CITROËN SERVICES A LA CLIENTELE Département Technique Après-Vente	INFORMATION REPARATION	CX 14
APPLICATION : TOUS PAYS	CONCERNE : CX BERLINES TOUS TYPES <hr/> Carrosserie : Partie arrière de caisse	N° 1
DIFFUSION : TOUS PAYS		Le 21 Février 1983
<i>CE DOCUMENT EST A CLASSER DANS : RECUEIL DE NOTES MR. N° MAN 008530</i>

Deux améliorations viennent d'être apportées au niveau de la partie arrière des caisses de berlines CX.

CITROËN SERVICES A LA CLIENTELE Département Technique Après-Vente	INFORMATION REPARATION	CX 14
APPLICATION : TOUS PAYS	CONCERNE : CX BERLINES TOUS TYPES	N° 2
DIFFUSION : TOUS PAYS	Carrosserie : Liaison ailes arrière-pavillon	Le 25 Avril 1983
<i>CE DOCUMENT EST A CLASSER DANS : RECUEIL DE NOTES N° MAN 008530</i>

CORRECTIF A LA NOTE TECHNIQUE CX 14 N° 3, du 21 Décembre 1984

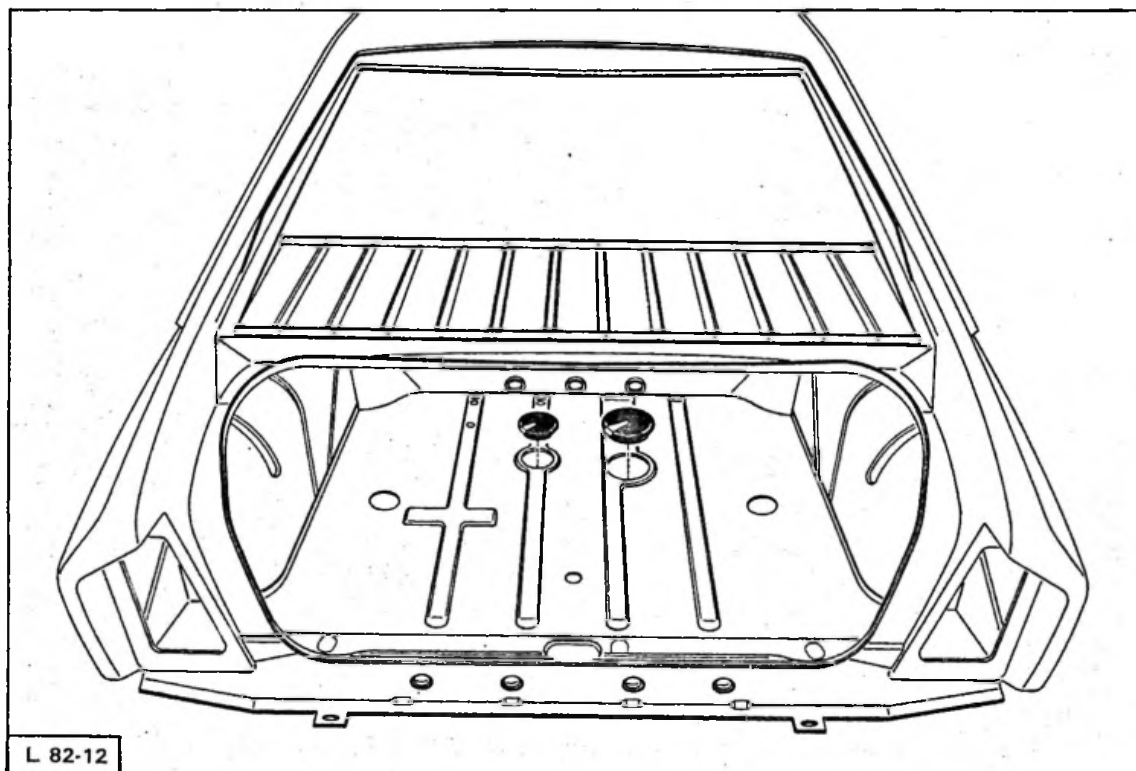
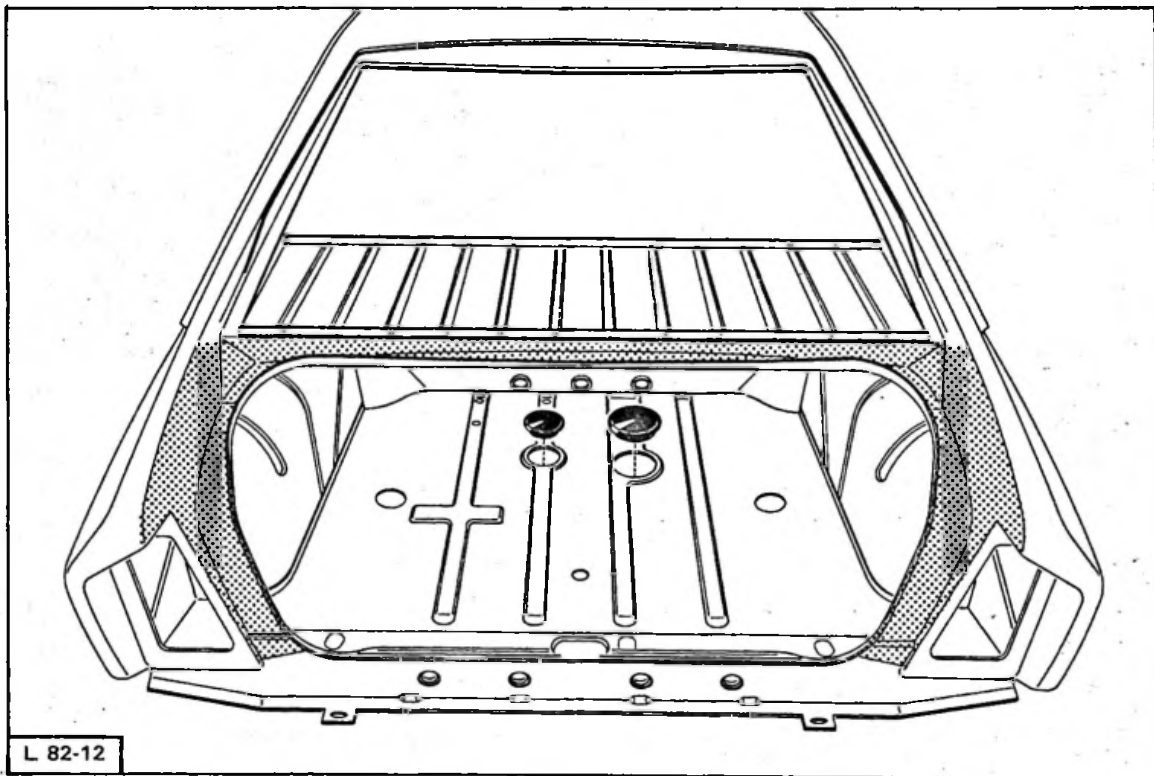
- par la disposition de deux trappes d'accès au rhéostat de jauge de carburant et, suivant les types, au tube d'aspiration.

Depuis **Octobre 1982**, n° d'Organisation P.R. : **2153**, toute les berlines comportent (sous la moquette de coffre) une trappe d'accès au rhéostat de jauge de carburant et une au tube d'aspiration.

Cette modification permet l'échange du rhéostat de jauge sans dépose du réservoir.

Depuis **Octobre 1982 n° d'Organisation P.R. : 2156**, un mastic est pulvérisé avant peinture dans l'anneau de coffre des berlines.

Cette disposition, déjà utilisée sur d'autres types de véhicule (GS et VISA), assure une meilleure étanchéité au niveau des jonctions de tôles.

Zone d'application du mastic pulvérisé.

- Produit à utiliser : colle mastic TEROTEX 6018
- Application : selon gamme définie par la Note d'Information N° 80-94 TT.

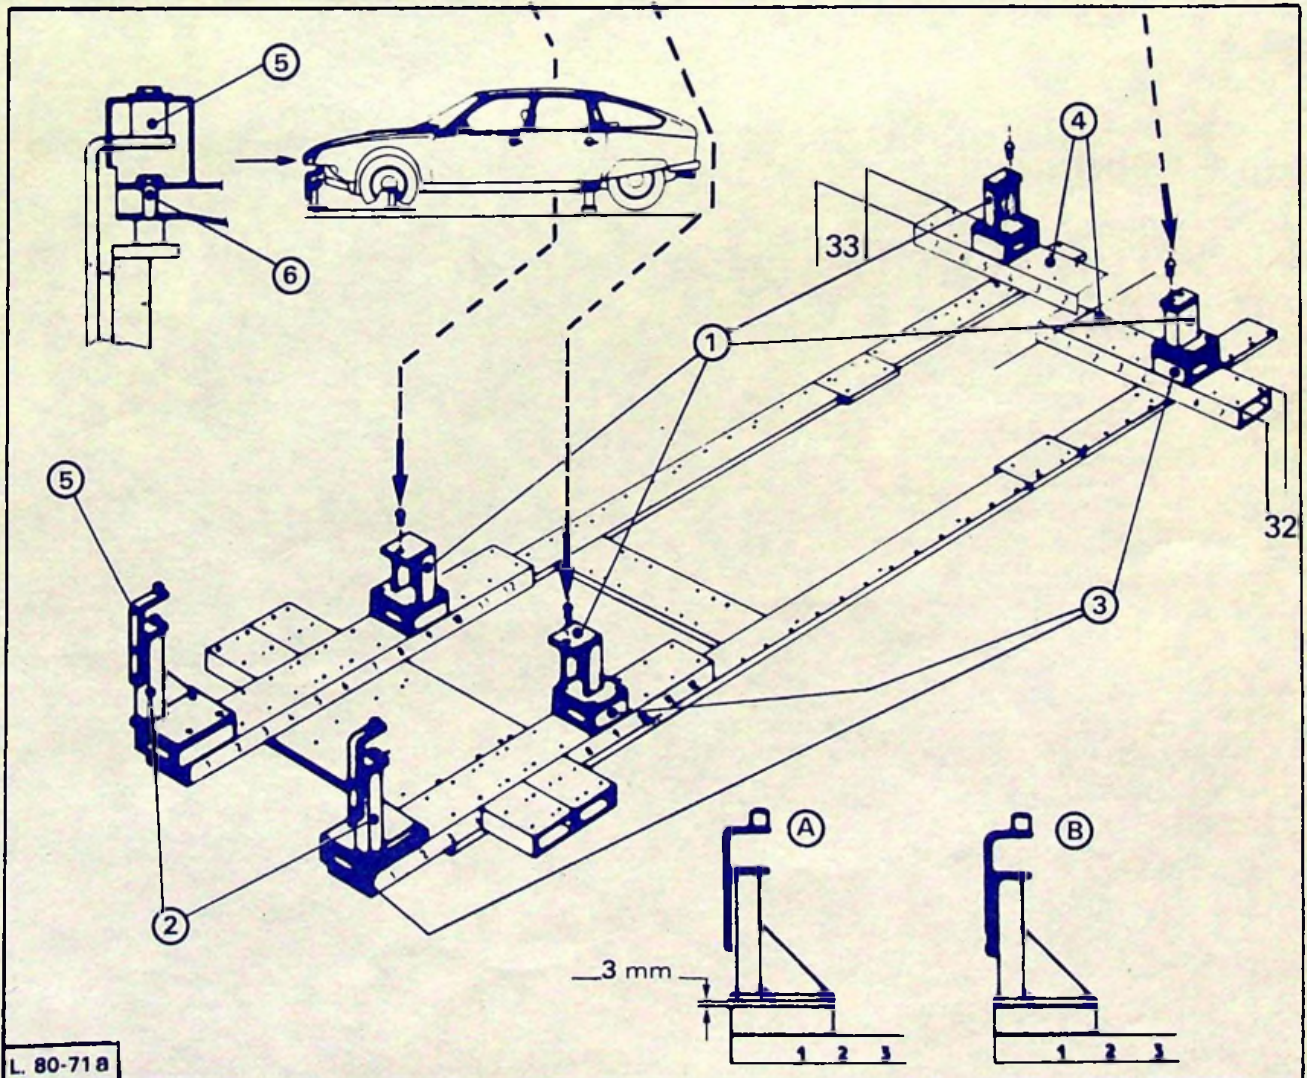
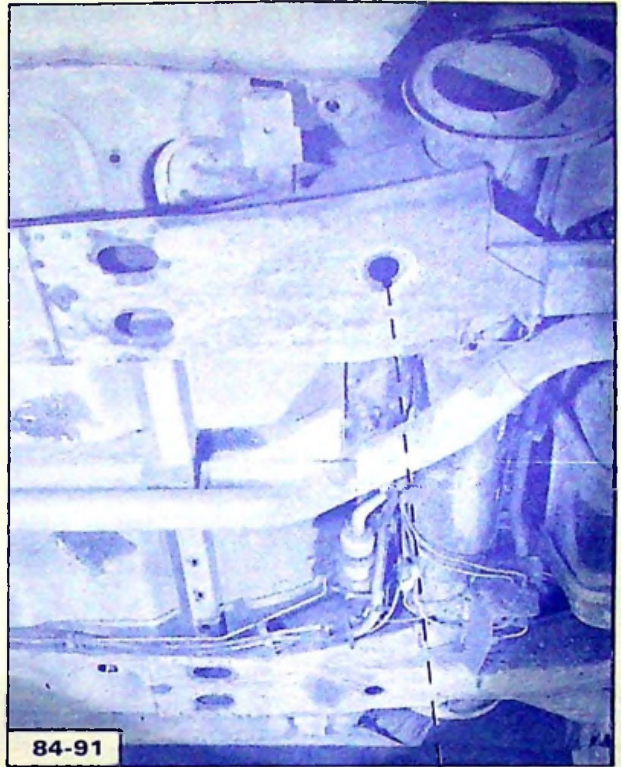
Page 2, au lieu de :

| – Jeu de deux ferrures ② : | WM Citr. 309 509 | | |
| – Jeu de 6 cales ③ : | WM Citr. 309 506 | | |

Lire :

| – Jeu de deux ferrures ② : | WM Citr. 309 508 | | |
| – Jeu de 6 cales ③ : | WM Citr. 309 507 | | |

ANCIEN MONTAGE → 6/83

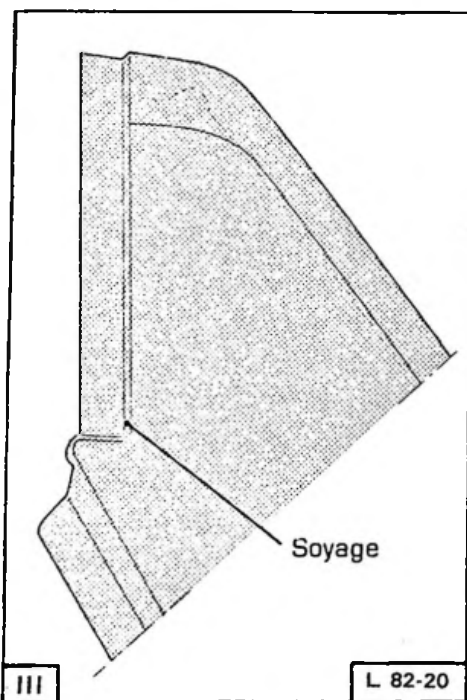
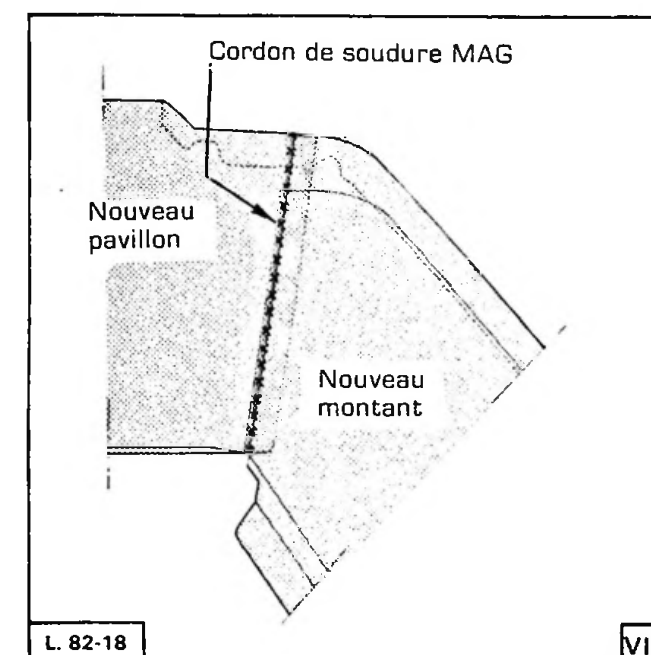
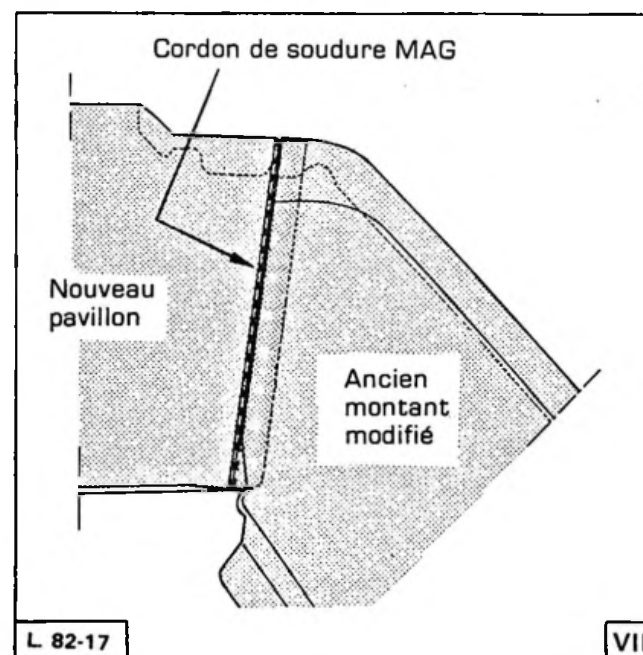
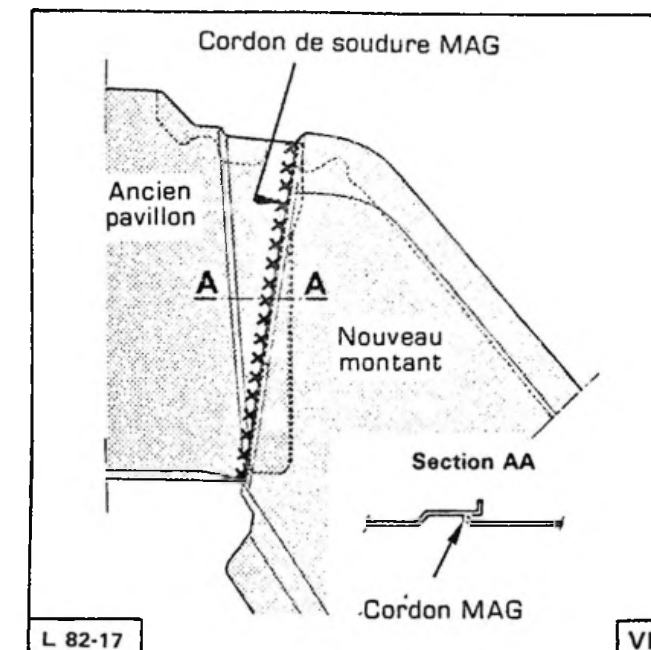
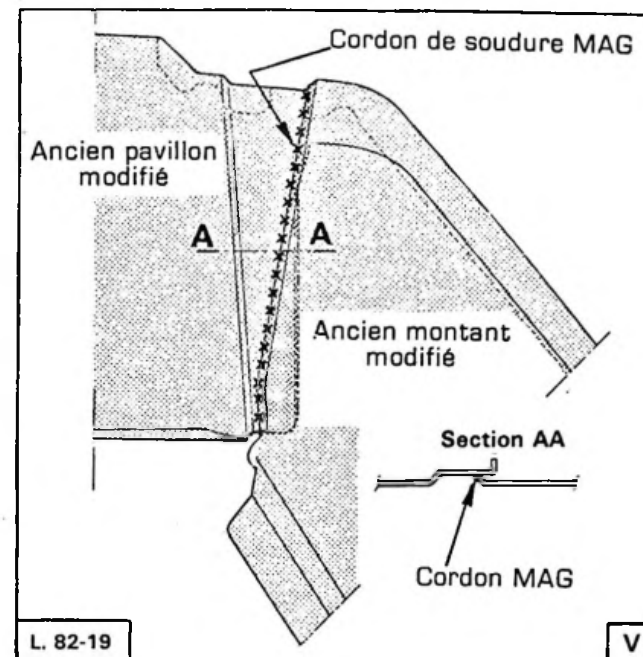
Depuis **Juillet 1983**, la liaison pavillon-montant arrière est réalisée par un cordon de soudure à l'arc, sous protection gazeuse, avec fil électrode-fusible [procédé MAG] voir fig. II, en remplacement de la résine époxyde voir fig. I.

Ce nouvel assemblage a modifié les formes du pavillon et des montants. Les numéros des Pièces de Rechange sont inchangés.

Les véhicules sortis pendant la période comprise entre le 6/83 et le 7/83 peuvent présenter des solutions d'assemblage intermédiaires pour la liquidation des pièces anciennes. Ces pièces ont alors été modifiées en fabrication [Fig. III et IV].

Dans tous les cas, il est nécessaire de modifier les pièces "ancien modèle" comme ci-dessous :

1. Supprimer le soyage, par planage.
2. Effectuer la découpe suivant dessin.

10/82 → :

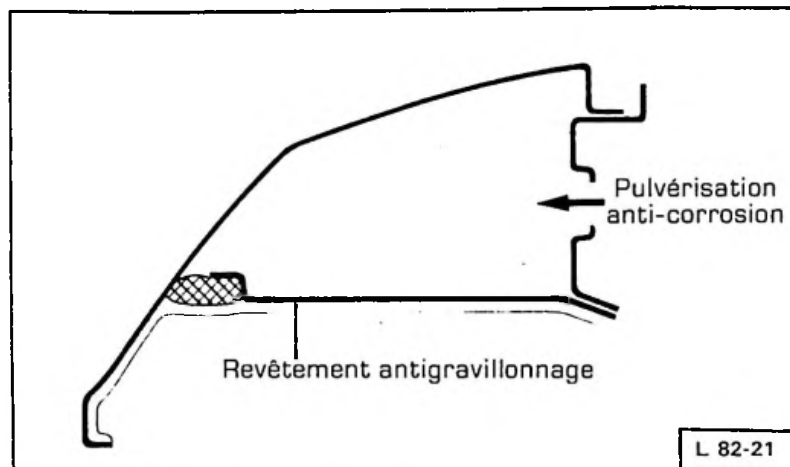
L'étanchéité entre aile avant et passage de roue a subi différentes évolutions depuis l'origine. Les solutions "Série" ayant existé sont les suivantes :

L'étanchéité est assurée par un joint (2) thermo-gonflant (à 140°). Ce joint est maintenu lors de son "expansion" par une bande de tôle (3) et un film adhésif (4) en zinc.

La tôle de maintien (3) est supprimée, en fabrication et ne figure plus au catalogue des Pièces de Rechange. Pour la réparation, procéder comme dans le cas ci-dessous.

L'étanchéité est assurée par un profilé de mastic (5) de section 10 x 22 mm.

REPARATION : Jusqu'à ce jour, la solution consistait à assurer l'étanchéité par un profilé de mastic de $Q = 12$ mm (voir Note d'Information N° 82-74 MA). Compte-tenu du volume de mastic nécessaire, en particulier depuis la suppression de la bande métallique (3), il fallait appliquer deux cordons de $Q = 12$ mm.

Pour éviter cet inconvénient, nous vous demandons d'utiliser des cordons de mastic de $Q = 20$ mm.

Ce mastic doit être appliqué sur tôles prérevêtues, non grasses et écrasé correctement dans son logement afin d'assurer une bonne étanchéité.

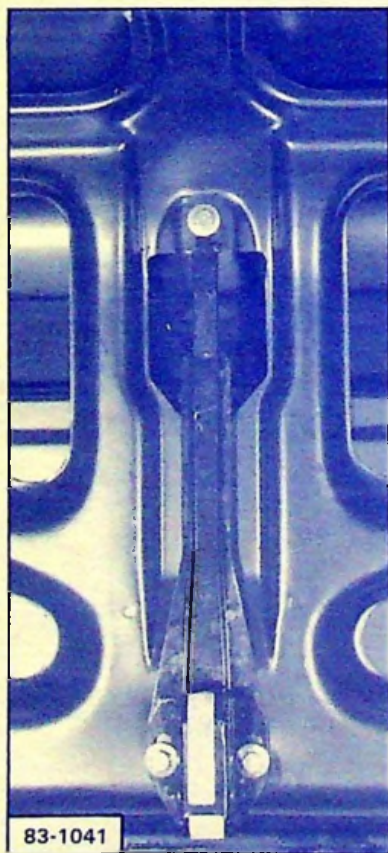
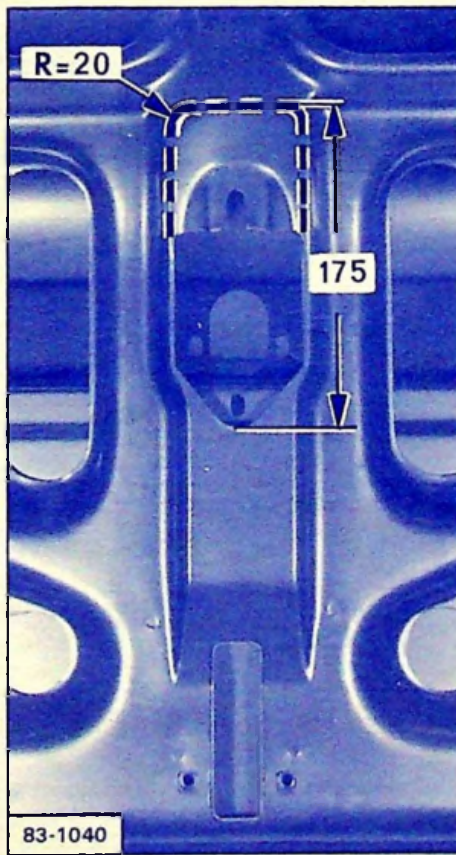
La porte de coffre vendue par le Département des Pièces de Rechange est conçue pour recevoir le système de condamnation manuel (Fig. I).

C'est cette même pièce qui est fournie au Réseau pour les véhicules avec système de condamnation centralisée (Fig. III).

Dans ce cas, il est nécessaire de procéder à une modification de l'ouverture servant à loger le mécanisme de fermeture suivant le tracé (Fig. II).

NOTA : Cette découpe ne nécessite pas une grande précision mais doit toutefois être d'aspect correct.

TOIT OUVRANT

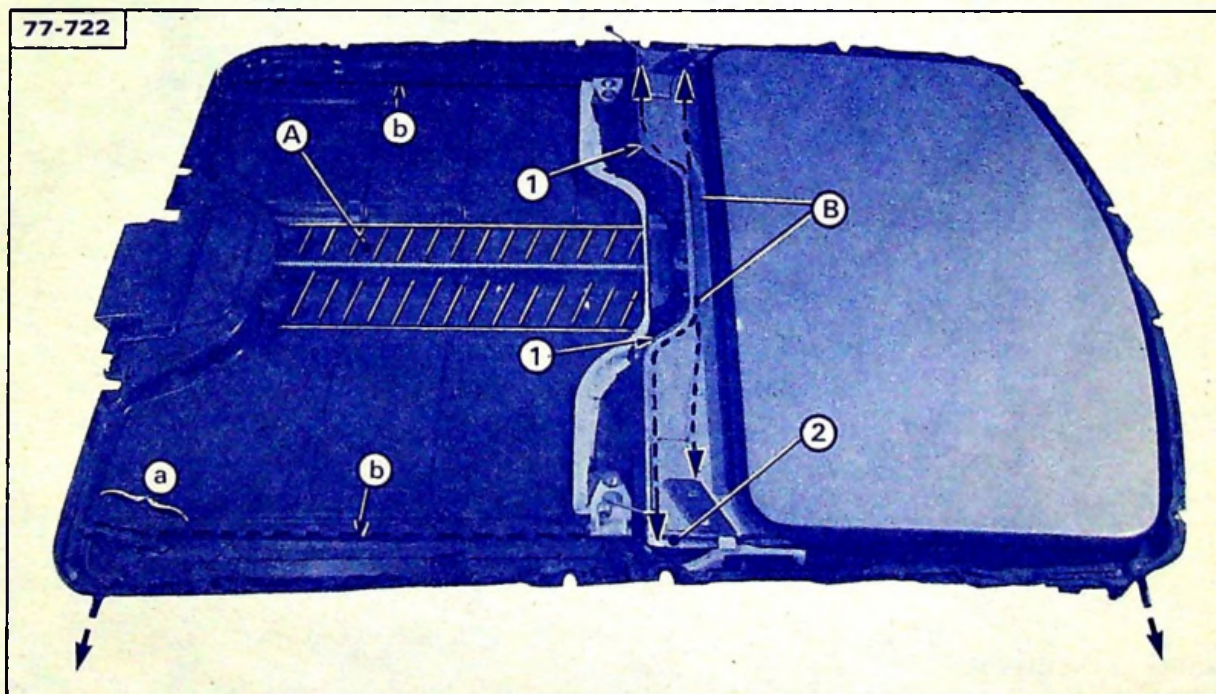
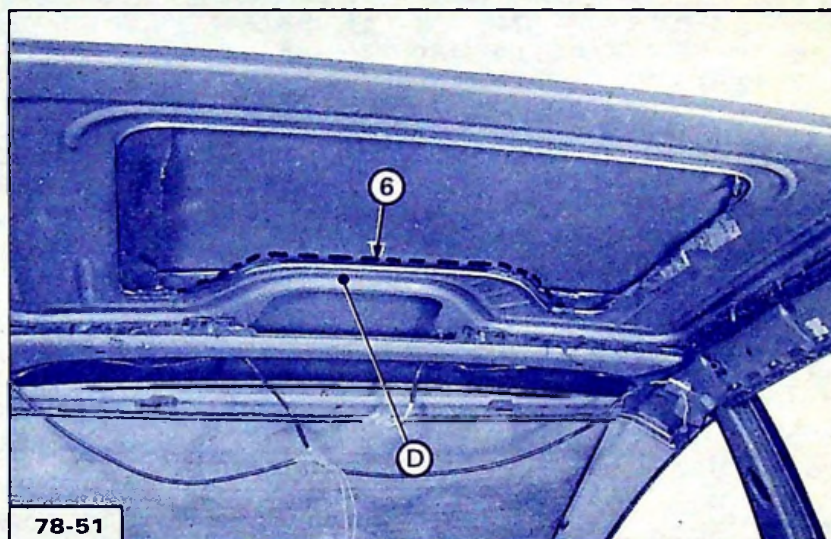
Présence d'eau dans la partie centrale (A) de la doublure du toit ouvrant.

Ce défaut, qui se traduit généralement par des projections d'eau sur les places Avant, sur un coup de frein ou en descente, peut provenir de :

- tuyau d'évacuation obturé,
- mauvais masticage dans la zone (a) où il n'y a pas de glissière empêchant le ruissellement de l'eau vers la partie centrale de la doublure,
- mauvaise étanchéité entre la glissière (b) et la doublure,
- forme défectueuse des tôles dans la partie formant gouttière du volet (angles (1) repliés vers le bas, bords (2) déformés).

Ce bruit provient, en général, d'une interférence entre la tôle extérieure du volet (bord arrière (6)) et la traverse (D) qui ne plaque pas sur le pavillon.

L'eau doit impérativement être évacuée sur les parties latérales, à l'extérieur des glissières (b) et s'écouler suivant (B) par les quatre tuyaux situés aux angles de la doublure :

- vérifier que les quatre tuyaux d'évacuation ne sont pas obturés,
- assurer une bonne étanchéité entre la glissière (b) et la doublure,
- dans la zone (a), déposer un cordon de mastic suffisamment plaqué et épais pour empêcher le passage de l'eau vers la zone centrale.

- Reforme le bord du gousset (C) de façon que l'eau ruisselle vers l'extérieur et s'évacue dans les gouttières de la doublure.
- Appliquer un cordon lissé de mastic aux liaisons de tôles (3) et (4).
- Relever le bord de tôle (5) de façon que l'eau ne passe pas par-dessus.

Coller la traverse sur le pavillon par un cordon de mastic suivant la ligne (6).
